# 浜岡原子力発電所 1号原子炉及び2号原子炉 廃止措置計画変更認可申請書の 変更概要について

令和4年4月26日  
中部電力株式会社

図 放射性液体廃棄物の処理処分フロー（1号炉の例）

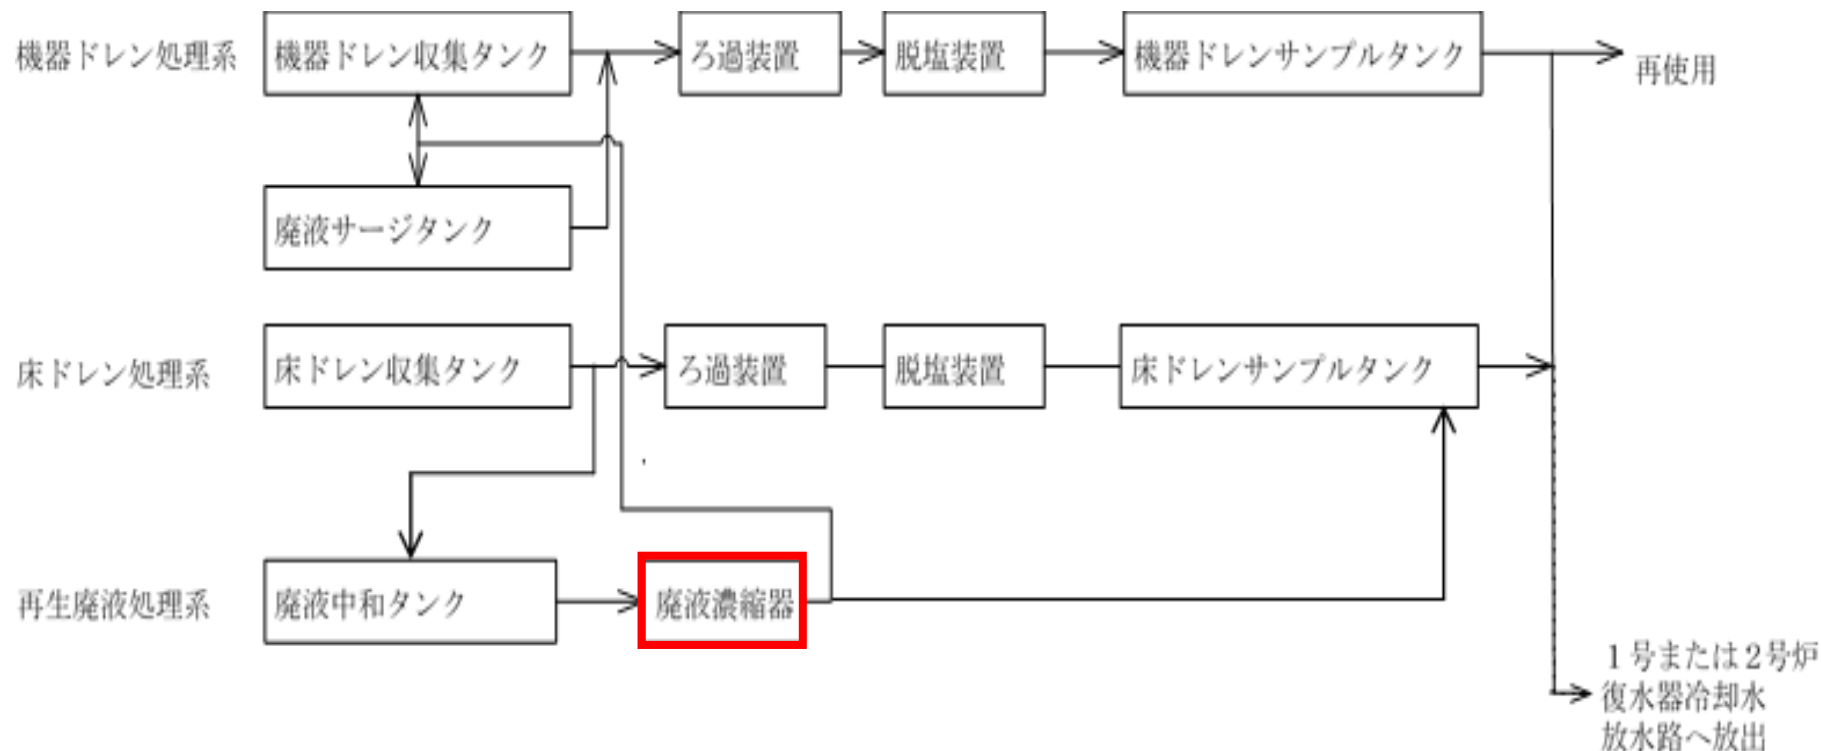
廃液濃縮器の処理実績および今後の廃液の処理見込みを踏まえ、廃液濃縮器の維持台数を各号炉「2基」⇒「1基」に変更する。

廃液濃縮器は、液体廃棄物の水質及び放射性物質濃度によってろ過・脱塩・濃縮等適切な処理を行う設備の一つであり、1号炉及び2号炉に2基ずつ設置している。
